**AUTO No. 07055**

**“POR EL CUAL SE INICIA UN TRAMITE ADMINISTRATIVO AMBIENTAL Y SE ADOPTAN OTRAS DETERMINACIONES”**

**LA SUBDIRECCION DE CONTROL AMBIENTAL AL SECTOR PÚBLICO  
DE LA SECRETARÍA DISTRITAL DE AMBIENTE**

**Imagen No. 1:** Mapa de localización respecto a elementos de EEP

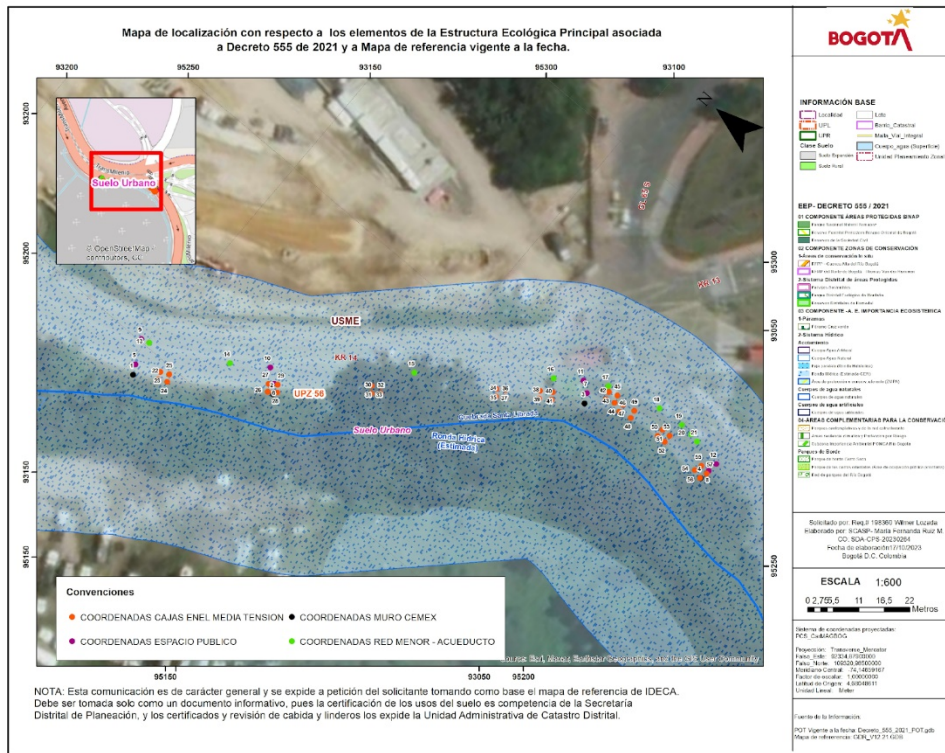
A continuación, en la imagen No. 1 se incluye salida gráfica en la que se superponen las coordenadas allegadas con la EEP vigente, en la que no es posible la determinación de áreas y longitudes, por lo cual se reitera la necesidad de incluir puntos, líneas y polígonos de la obra en formato .shp:

Así mismo se evidencia en la salida gráfica que la totalidad de obras a ejecutar se encuentran al interior de la EEP de la quebrada Santa Librada.

- ✓ En caso de intervención a la EEP y con el objeto de identificar claramente las áreas y longitudes a intervenir, se requiere que sean allegados los archivos en formato shape tipo punto (vértices de líneas y polígonos), línea (redes, muros) y polígonos (áreas de cajas, muros y otros endurecimientos), así mismo se requiere en concordancia a lo anterior los shapes de las intervenciones temporales.

Todos los shapes allegados deben estar proyectados en el sistema de referencia Sistema Magna Ciudad Bogotá (Coordenadas Planas o cartesianas Locales para la Ciudad de Bogotá).
